Vorlage Nr. 469/25

Betreff: **Bebauungsplan Nr. 355,**
Kennwort: "Merschensheideweg / Elter Straße", der Stadt Rheine

- I. **Abwägungsbeschluss**
- II. **Erneuter Offenlegungsbeschluss**

Bebauungsplan Nr. 355,

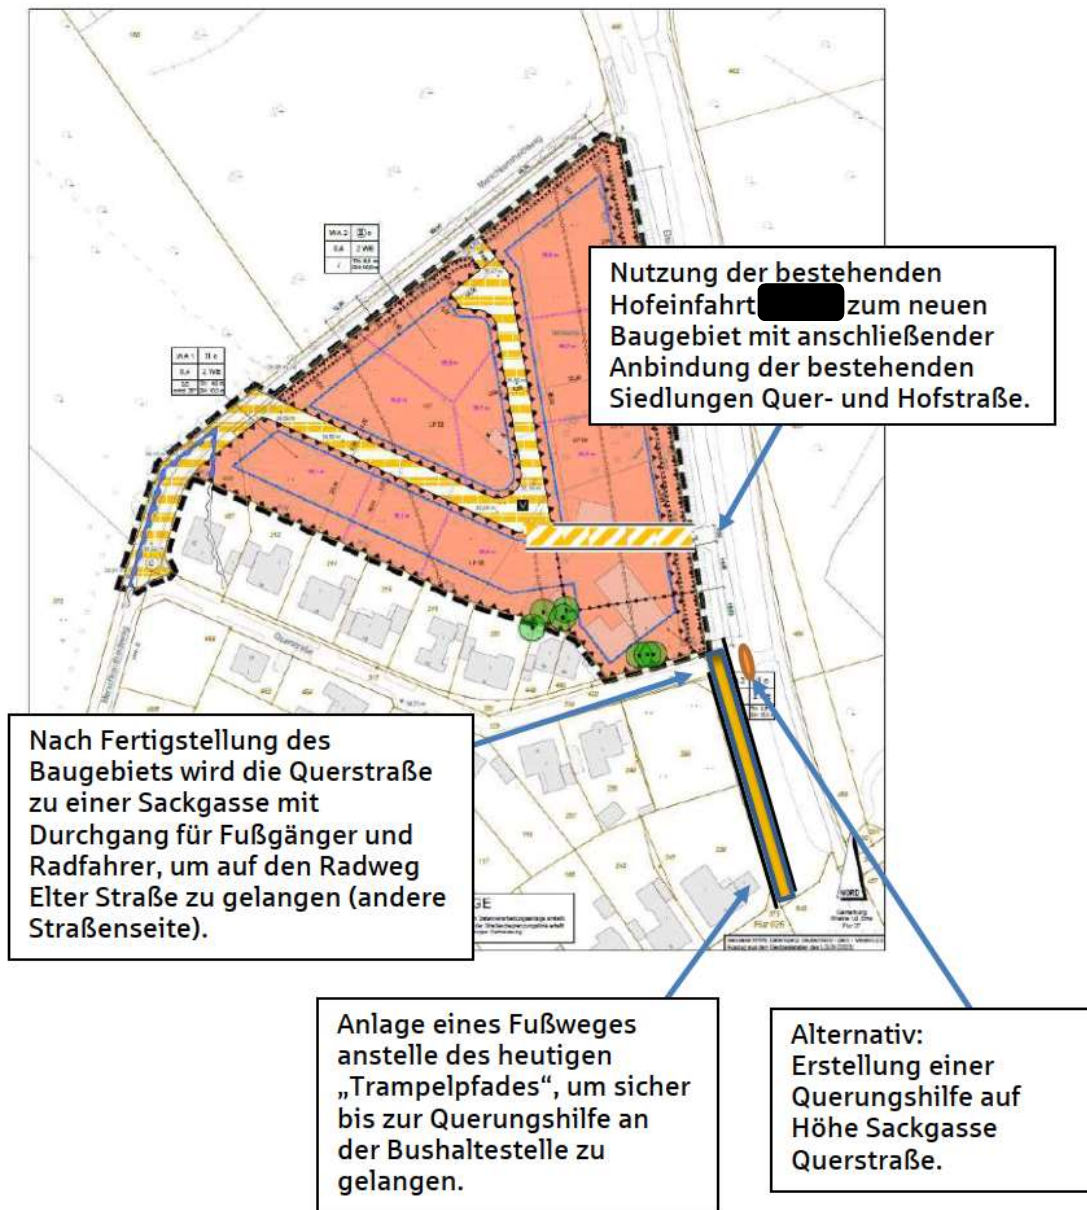
hiermit gebe ich eine Planungsvariante zur Beratung, die die Möglichkeit schafft für alle Beteiligten einen planbaren und gerechten Umgang mit dem neuen Baugebiet zu bekommen.

Hierbei geht es darum eine neue Baustraße und spätere Erschließung zur Elter Straße zu errichten und damit dieses auch genehmigungsreif werden kann, dass die Querstraße zur Elter Straße zurück gebaut und somit zur Sackgasse umgestaltet wird.

Ein Vorteil wäre, dass die neue Straße von Beginn an eine entsprechende Breite und den heutigen standardentsprechende Qualität auch im Endausbau erhalten kann. Die Querstraße als solche bietet im jetzigen Einfahrtsbereich für größere Fahrzeuge wenig Platz und bereits heute ist ein Abbiegen auch mit einem normalen Pkw aus der 70er Zone heraus mit sehr starkem Bremsen und gefährlichen Situationen durch auffahrende Pkw verbunden.

Ein weiterer Vorteil wäre, dass die bestehende Siedlung nicht mit dem ganzen Bauverkehr und auch in Zukunft nicht mit dem zusätzlichen Anwohnerverkehr belastet wird. Hier sollte man auch auf politischer Seite über den Begriff des Bestandschutzes und Wohnheitsrecht nachdenken. Über das Neubaugebiet wurde zwar immer mal wieder vom Bauvorhabenträger gesprochen, aber dabei wurde nicht die Querstraße als Erschließungsmöglichkeit genannt. Das Argument einer reinen "Problem-Verlagerung" als solches kann man daher nicht gelten lassen, da alle Bauwilligen die sich im neuen Baugebiet niederlassen wollen sich im Vorfeld bewusst dazu entscheiden können, ob Sie den Anwohnerverkehr aus der Querstraße und Hofstraße in Kauf nehmen oder nicht. Somit gibt es hier noch eine Entscheidungsmöglichkeit, die im Bestand definitiv nicht gegeben ist. Zudem muss an dieser Stelle gesagt werden, dass der Anwohnerverkehr aus dem bestehenden Baugebiet sich auch in Zukunft kaum wechseln wird, da es sich hier um reine Eigenheime / Einfamilienhäuser handelt. Im neuen Baugebiet sollen zahlreiche Mietwohnungen entstehen, wo ein tendenziell häufigerer Wechsel der Anwohner sein wird.

Auch muss hier noch erwähnt werden, dass die Bauplätze entlang der bestehenden Siedlung, also an den Gärten zu den Familienhäusern der Querstraße von diesem Mietwohnverkehr ebenfalls nicht belastet werden, da die Fahrzeuge vorher bereits in den Wendehammer abbiegen.

Das Thema der Müllabfuhr kann auch geregelt werden in dem die Haushalte im Bereich Hofstraße bis zur Elter Straße ihre Mülltonnen an einem für die Müllabfuhr akzeptablen Sammelplatz stellen, da die Fahrzeuge keine längeren Strecken rückwärtsfahren dürfen.

Daher meine Bitte die Möglichkeit dieser Planungs idee mit dem Straßenbaulastträger zu thematisieren.

Eine entsprechende Planung mit weiteren Informationen und Ideen ist beigefügt und soll ebenfalls Beachtung finden.“

Die im Verfahren eingebrachte Planungsvariante, die eine Abbindung der bestehenden Querstraße und stattdessen eine Anbindung über eine neu zu errichtende öffentliche Straße vorsieht, wurde dem zuständigen Straßenbaulastträger zur Prüfung vorgelegt.

Seitens der Regionalniederlassung Münsterland wurde darauf hingewiesen, dass gemäß den Richtlinien für die Anlage von Landesstraßen (RAL 2012) bei einer Neuansbindung zwingend eine Linksabbiegerspur auf der „Elter Straße“ erforderlich ist. Im Bereich dieser Spur könnte zusätzlich eine Querungshilfe für Fußgänger vorgesehen werden. Die Umsetzbarkeit dieser Maßnahme, insbesondere hinsichtlich der Flächenverfügbarkeit, müsste im Rahmen einer Vorplanung geprüft werden.

Auch wenn die Anregungen aus der Nachbarschaft nachvollziehbar sind, stehen ihrer Umsetzung erhebliche technische und rechtliche Hürden entgegen. Eine Erschließung über die bestehende Hofstelle würde nicht nur zu einer zusätzlichen Versiegelung von Flächen im Quartier führen, sondern auch eine vollständige Neukonzeption der Erschließungsstruktur erforderlich machen. Die notwendige Linksabbiegerspur auf der „Elter Straße“ würde ebenfalls weitere Versiegelung mit sich bringen und bauliche Eingriffe in die vorhandenen Straßenseitengräben notwendig machen, etwa durch deren Verrohrung oder Verlegung. Darüber hinaus müsste die im Bebauungsplan festgesetzte Lärmschutzwand überarbeitet oder neu geplant werden, was zusätzliche Gutachten und Prüfungen erforderlich machen würde.

Auch die Festsetzung zur Erhaltung der bestehenden Heckenstruktur wäre anzupassen, da der sogenannte „Heckenschluss“ an der „Elter Straße“ durch die neue Verkehrsführung nicht mehr gegeben wäre. Dies könnte den Wegfall von Heckenflächen bedeuten und eine neue Bilanzierung sowie einen zusätzlichen Ausgleichsbedarf nach sich ziehen. Da es sich bei der Heckenstruktur um einen geschützten Landschaftsbestandteil handelt, wäre für den durch die Verlagerung der Verkehrsfläche entstehenden Eingriff ein weiterer Befreiungsantrag erforderlich. Angesichts bereits geprüfter und vorhandener Alternativen der Verkehrserschließung ist eine Zustimmung des Naturschutzbeirats in diesem Fall eher nicht zu erwarten.

Hinzu kommt, dass die Kosten für die Linksabbiegerspur nicht von der Stadt, sondern vom Vorhabenträger zu tragen wären, da die Maßnahme direkt aus der geplanten Quartiersentwicklung resultiert. Zudem ist zu berücksichtigen, dass laut Aussage von Straßen.NRW in dem betreffenden Abschnitt der „Elter Straße“ maximal drei Kreuzungspunkte zulässig sind – konkret „Merschensheideweg“, „Querstraße“ und „Am Goldhügel“. Ein zusätzlicher Kreuzungspunkt wird daher nicht als erforderlich angesehen.

Bei Abbindung der Querstraße müsste nach den bestehenden Vorgaben eine Wendemöglichkeit für Müllentsorgungsfahrzeuge errichtet werden. Die erforderlichen Flächengrößen (22 m x 22 m) sind auf der Querstraße nicht vorhanden. Angesichts der in der Planbegründung dargestellten Erschließungsalternative erscheint ein Flächenankauf von bislang unbebauten Grundstücken durch die Stadt Rheine für die Errichtung einer Wendemöglichkeit nicht gerechtfertigt zu sein.

Somit ergibt sich aus fachlicher, technischer und wirtschaftlicher Sicht, dass die bestehende Erschließung über die Querstraße die sinnvollere und vorzugswürdige Lösung darstellt. Die alternative Anbindung über die Hofstelle ist mit erheblichen planerischen, infrastrukturellen und finanziellen Herausforderungen verbunden und wird daher nicht weiterverfolgt.

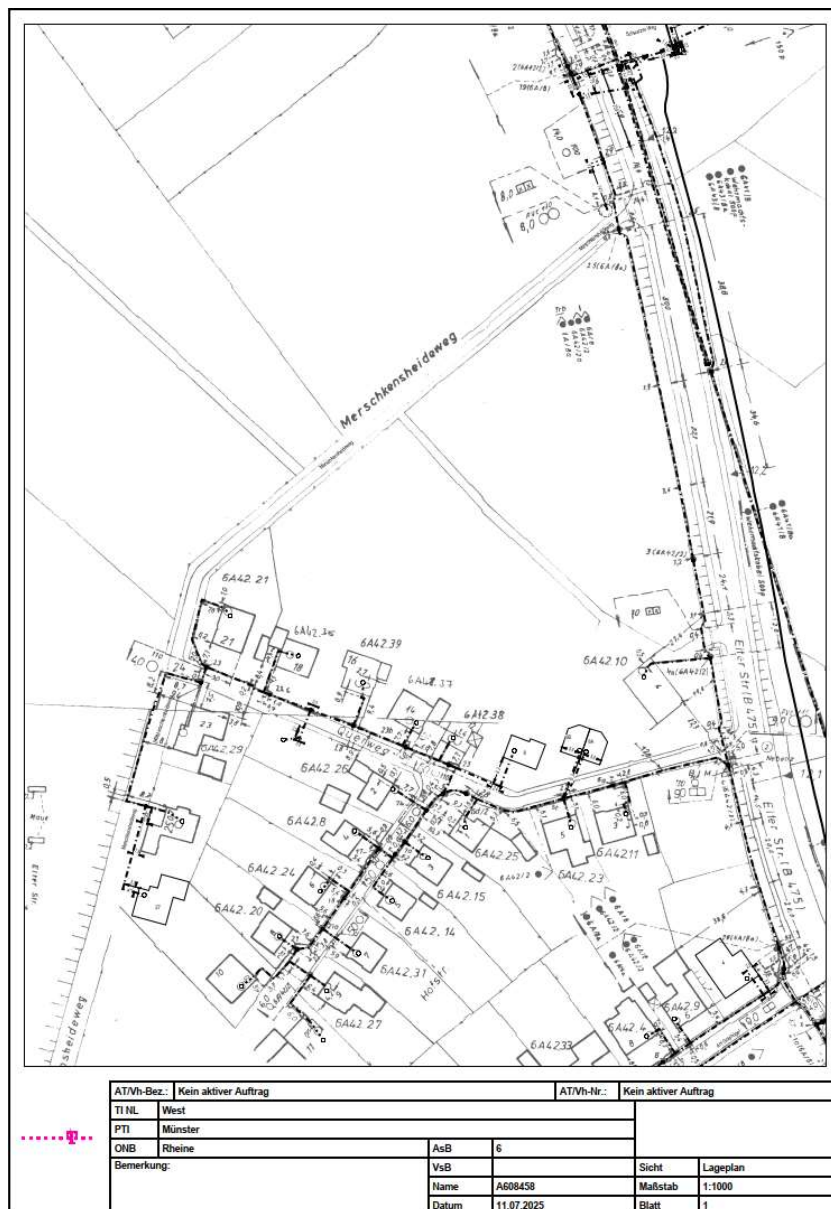
Im Planbereich befinden sich Telekommunikationslinien der Telekom, die aus den beigefügten Lageplänen ersichtlich sind. Diese versorgen die vorhandene Bebauung. Die Belange der Telekom - z. B. das Eigentum der Telekom, die ungestörte Nutzung ihres Netzes sowie ihre Vermögensinteressen sind betroffen. Es ist nicht ausgeschlossen, dass diese Telekommunikationslinien in ihrem Bestand und in ihrem weiteren Betrieb gefährdet sind. Die Aufwendungen der Telekom müssen bei der Verwirklichung des Bebauungsplanes so gering wie möglich gehalten werden. Deshalb bitten wir, unsere Belange wie folgt zu berücksichtigen: Der Bestand und der Betrieb der vorhandenen Telekommunikationslinien müssen weiterhin gewährleistet bleiben.

Bei der Bauausführung ist darauf zu achten, dass Beschädigungen der vorhandenen Telekommunikationslinien vermieden werden und aus betrieblichen Gründen (z. B. im Falle von Störungen) der ungehinderte Zugang zu den Telekommunikationslinien jederzeit möglich ist. Insbesondere müssen Abdeckungen von Abzweiggästen und Kabelschächten sowie oberirdi-

sche Gehäuse soweit freigehalten, dass sie gefahrlos geöffnet und ggf. mit Kabelziehfahrzeugen angefahren werden können. Es ist deshalb erforderlich, dass sich die Bauausführenden vor Beginn der Arbeiten über die Lage der zum Zeitpunkt der Bauausführung vorhandenen Telekommunikationslinien der Telekom informieren. Die Kabelschutzanweisung der Telekom ist zu beachten.

Die Hinweise der Deutschen Telekom Technik GmbH betreffen die Ausführungsplanung. Sie werden ebenso wie die der Stellungnahme beiliegenden Leitungspläne zur Kenntnis genommen.
